V Říčanech dne 07.06.2023  
Reg. č.: VZ-557/22  
Vyřizuje: Bc. Josef Tesař

## Vysvětlení zadávací dokumentace č. 23-31 k veřejné zakázce „II/116 Nová Ves pod Pleší, II/116 Malá Hraštice - Nový Knín, III/11628 Voznice“

**Obrázek 2 – Příklad silničního, mostního a zábradelního svodidla, pokud má být v SDP svodidlo úroveň zadržetí H3**

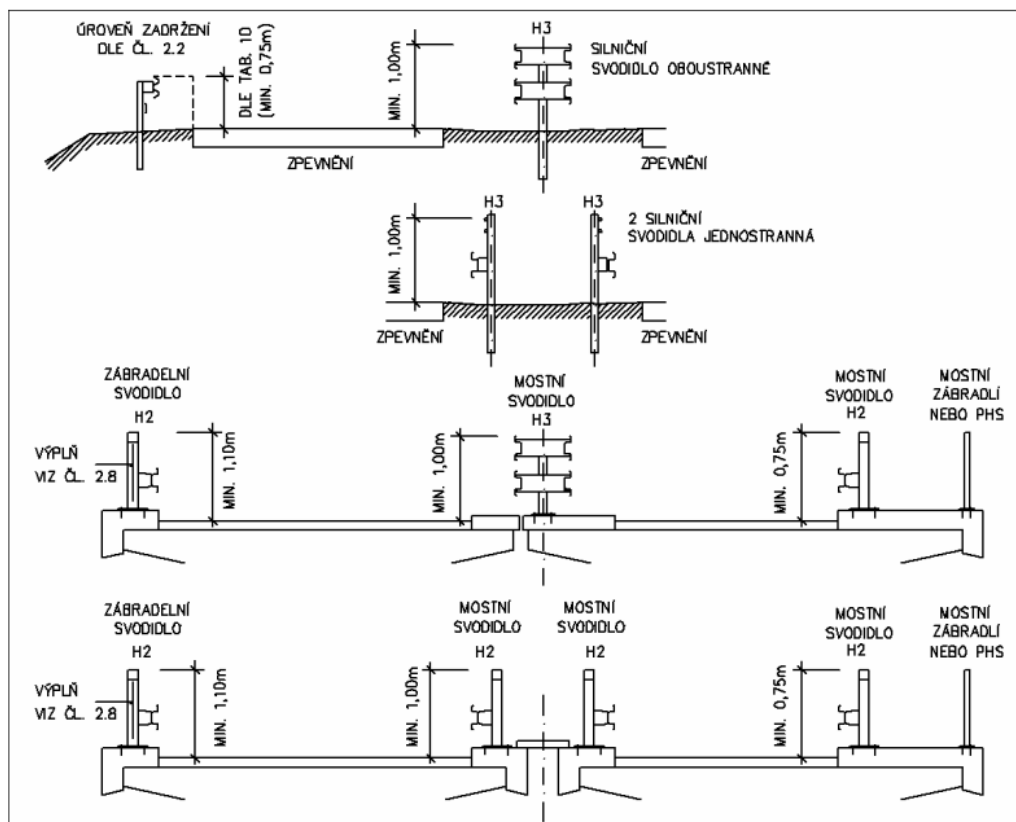
PD SO 103 (propustek 1,794 km), stavba Nová Ves obsahuje níže uvedený detail.

Níže uvádíme minimální výšku zábradelních svodidel dle TP 114 v aktuálním znění

Z výše uvedeného je zřejmé, že výška zábradelního svodidla na opěrné stěně je max. 70 cm nad niveletou vozovky. Dle TP 114 je minimální výška zábradelního svodidla H2 (viz obrázek č. 2) 110 cm. Je zcela evidentní, že projektant ve svém návrhu nedodržel elementární zásady TP 114 a navrhl výšku svodidla, kterou nelze akceptovat. Z výše řečeného nutně vyplývá, že je nezbytné buď změnit výšku nivelety vozovky nebo výšku opěrné stěny, tak, aby výška zábradelního svodidla byla v souladu s požadavky TP 114. Žádáme zadavatele o zveřejnění opravené části PD SO 103 a o zveřejnění opraveného soupisu prací tzn. opravu všech položek, které budou změnou PD dotčeny. V souvislosti se změnou zadávací dokumentace a v souladu se ZZVZ požadujeme adekvátní posunutí termínu odevzdání nabídek.

V rámci SO 101 KOMUNIKACE II/116 je v daném úseku počítáno s klasickým silničním svodidlem. Na římse bylo navíc nesprávně osazeno zábradelní svodidlo.

Dokumentace byla opravena na svodidlo u komunikace a zábradlí na římse.

V soupisu prací SO 101.2 (103) byla zrušena položka zábradelního svodidla (č. 21) a doplněny položky pro montáž a dodávku zábradlí (č. 105, 106). Silniční svodidlo je obsahem soupisu prací SO 101.2 (101) - Komunikace II/116 (úsek 1,375-1,927 km).
